GB07/11

MODELO: 3 HOPPERS

ASUNTO: COMPATIBILIDAD MECÁNICA ENTRE CONJUNTOS DE 3 HOPPERS

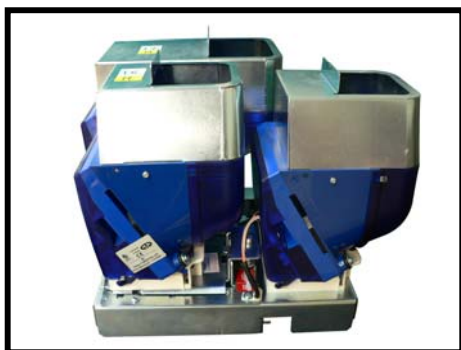
El conjunto 3 descargadores Azkoyen Rode "U2", es compatible mecánicamente con el conjunto 3 descargadores GTD una vez eliminada la pieza Suplemento embudo rebosadero que hay montada en el Canal rebosadero.
